Emne: Gjelder utdyping av en innsigelse

Det gjelder innsigelsen fylkeskommunen har til planforslag 2084 Haugehjørnet, Åkra i Karmøy kommune. Vi har noen spørsmål til hva som egentlig er ment. For å kunne gjøre eventuelle justeringer av planforslaget, må vi vite at vi har forstått riktig. I hovedsak gjelder det innsigelsen til park - arealet (o_PA1).

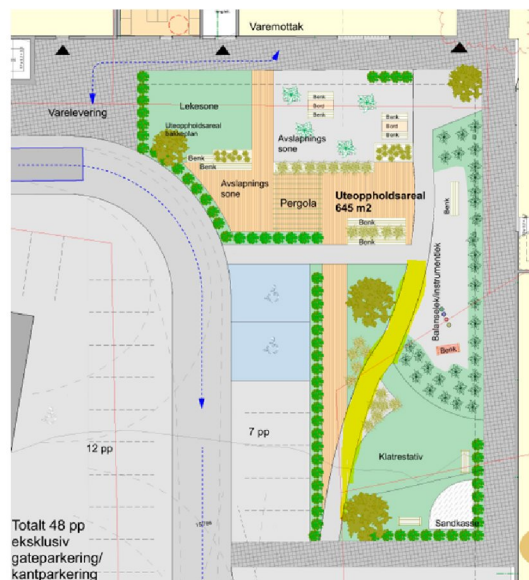
I uttalen som er oversendt, bes det om at kommunen vurderer fire punkt tilknyttet dette arealet. I punkt 1 refereres det til "lekeområde på bakkenivå", og at disse må være mest mulig sammenhengende. Først ber vi om å få bekreftet at dette gjelder illustrasjonene som er vedlagt planforslaget, siden o_PA1 er ett sammenhengende areal i plankartet. Deretter ønsker vi å få avklart om det er gangarealet i illustrasjonene som gjør at arealet ikke er sammenhengende. Vi kan anbefale forslagstiller at noe av dette tas ut av illustrasjonene, f. eks. at det som er markert gult i bildet under tas ut:

I tillegg kan Avslappings sone og Lekesone nord i parken bytte plass. Det bør allikevel være en gjennomgang i det nordøstre hjørnet, for der er en gjennomgang/port/tunnel gjennom bygget til krysset Rådhusvegen - fv.47.
